III/24032 Budihostice, most ev.č. 24032-2 přes Vranský potok

Demolice mostu

3.3

Změnový list

MĚŘENÍ A VÝPOČET KUBATURY

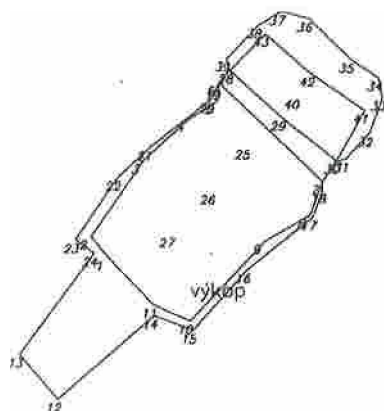
V průběhu demolice, po obnažení původní klenby, se zjistilo, že není možné provádět hluché vrtání přes kamenné opěry, a to z důvodu, že není možné garantovat přesnou polohu vrtu. Z tohoto důvodu bylo nutné řešit sjezd pro vrtnou soupravu a tím se navýšil objem výkopů a souvisejících položek (uložení na skládku a poplatku za skládku).

- a) V průběhu demolice, po obnažení původní klenby, se zjistilo, že není možné provádět hluché vrtání přes kamenné opěry a to z důvodu, že není možné garantovat přesnou polohu vrtu. Z tohoto důvodu bylo nutné řešit sjezd pro vrtnou soupravu a tím se navýšil objem výkopů. Dílčí změna je vyjádřena položkami 1,10,11. Zaměření skutečného objemu výkopu tvoří přílohu č. 08.

kubatura – výkopu: 351 m³
